X4Q

改善箇所説明図

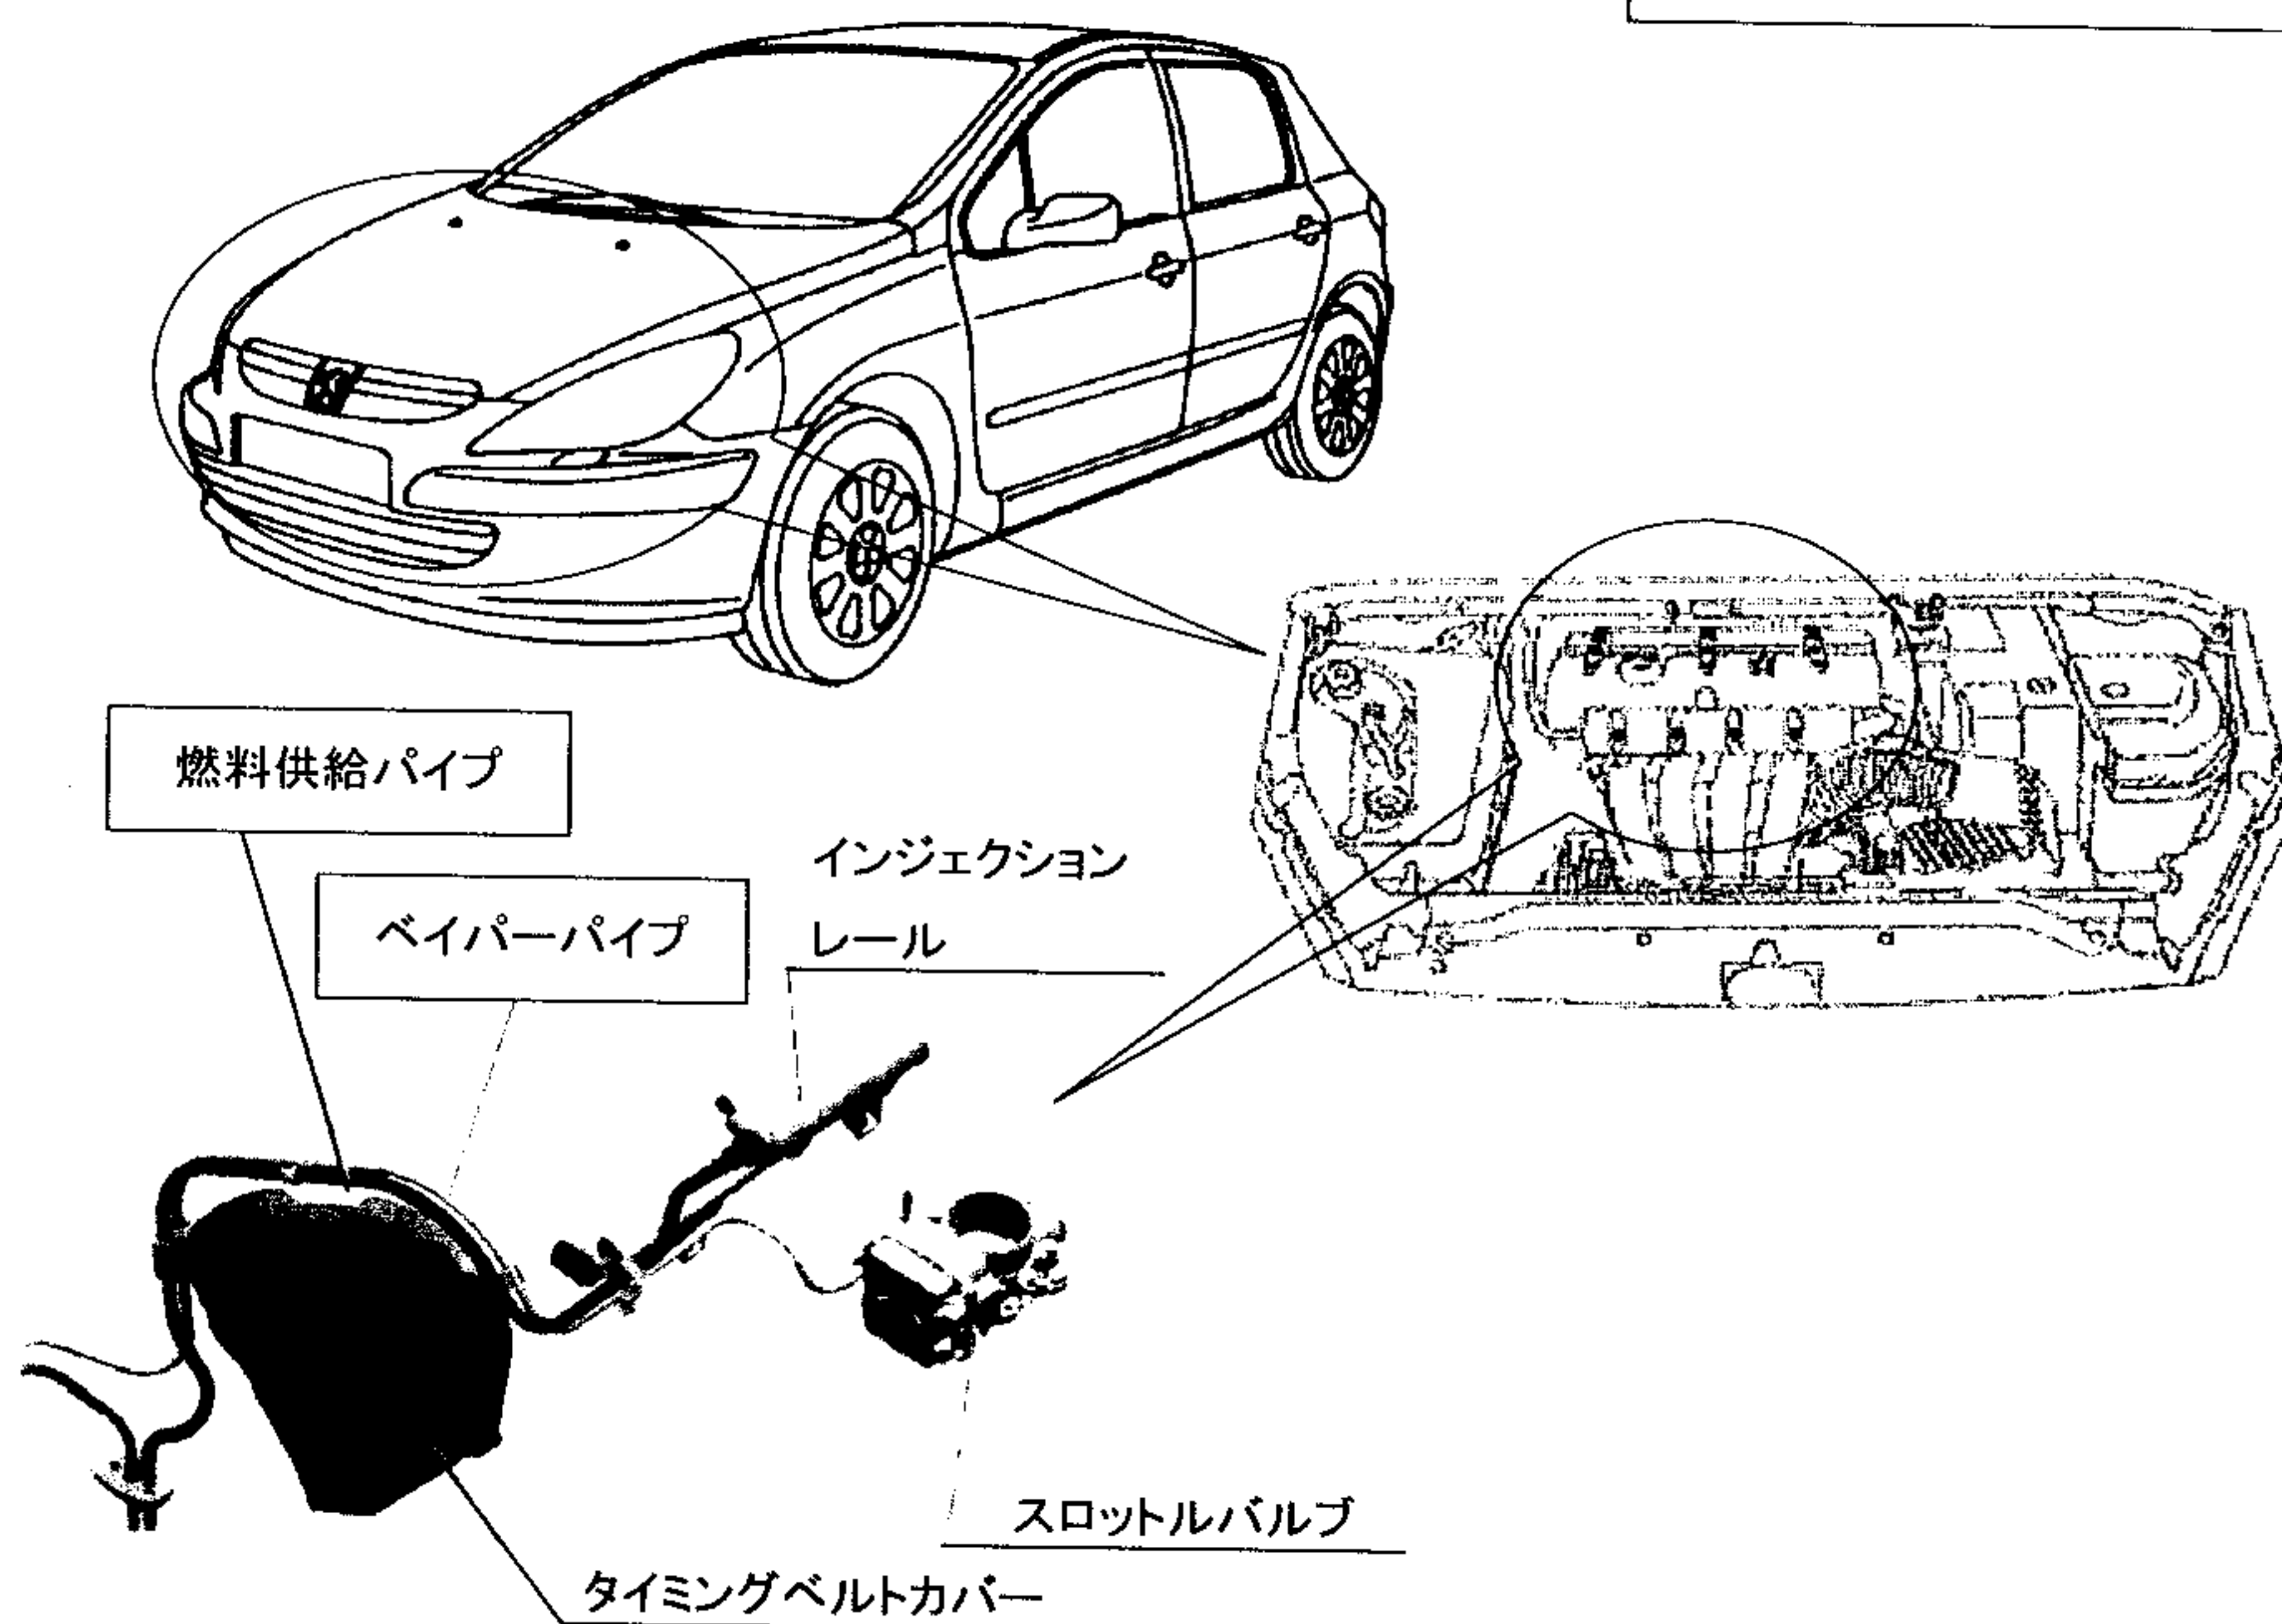
タイミングベルトカバー回りの燃料供給配管の取付けが不適切なため、当該配管とベーパーパイプとが交差しているものがある。そのため、走行中の振動で擦れ合い、長期間の使用により当該配管とベーパーパイプが摩滅すると燃料漏れに至るおそれがある。

全車両、当該燃料配管の取りまわしを確認し、相互に交差しているものは取付けを修正する。なお、摩滅している場合は新品と交換する。
